第二庁舎

第二庁舎（危機管理センター）基本計画（案）に対する 意見提出手続き（パブリックコメント）の結果について

平成 28 年 11 月

第二庁舎（危機管理センター）基本計画（案）に対するパブリックコメントの結果及び市の考え方について

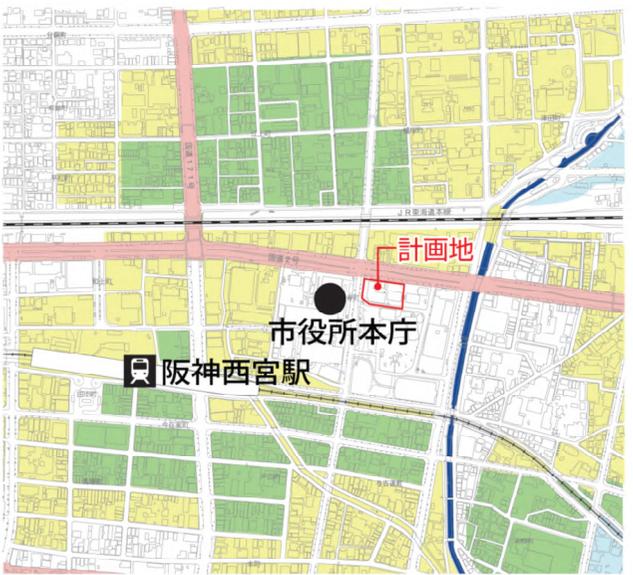
意見 提出者	意見 番号	ご意見等の内容	市の考え方	回答 分類
E	6	<p>予告なしにやって来るのが自然災害であり、西宮市も阪神淡路大震災に於いて大きな被害を受けました。</p> <p>震災発災と同時に西宮市の災害対策のお粗末さも鮮明に記憶に残っています。奥尻その後も新潟・中越・東日本・そして熊本と大地震は続き、災害の目は次を狙うように各地で地震を起こしています。</p> <p>風水害についても気象条件の変位に伴い、猛威を奮い予め予告されていても大きな被害が発生しているのが実情です。</p> <p>西宮市に於いても市長のタウンミーティングでも、種々の対策を検討していると言われているが、過去の例から見ても現状は万全とは決して言い得ません。地域防災計画書も何度か書き直されていますが、市役所職員の認知度も『あくまで机上のプラン』にしか過ぎず、先般来発生している自然災害に対処出来るのか大きな疑問が残ります。</p> <p>◆阪神淡路大震災では、市役所二階の会議室で、肩書権威を振り回している『健康福祉局長』が責任者との事でしたが、深く追究すると『俺では分からない』が続き、最後は馬場市長が『どうしたら良いのか分からないのよ』と泣き言を述べていました。</p> <p>◆西宮市の公共建築物は従来は、〇〇〇〇〇が担当するのが多かったのですが、現在の庁舎建設は25%も安価に△△△が落札したと、当時の業界では『どんな薬を服用させたのか』と疑問符のつく話題になっていました。然し、△△△の建設した庁舎も阪神淡路大震災では、階段途中で崩壊し上層階への出入りが出来なくなったのも記憶に新しい事でした。</p> <p>◆他の都市でも役所の建物を新築時に、役所の担当者が現場監理に駐在していた建物は、ゼネコンに好きなように手抜きされ、そうした役所の担当者が退職か天下りで不在になる15年後ぐらいから不良箇所が表面化すると言われているが、西宮市役所前駐車場、JR西宮南駐車場でも、建物内での漏水や継ぎ目の隙間発生等が目撃できる状態になっています。(△△△も経営不振で□□□の傘下に入り、優秀な社員も多数退職したのがその後の営業にも工事にも影響していると言われています)</p>	—	⑤
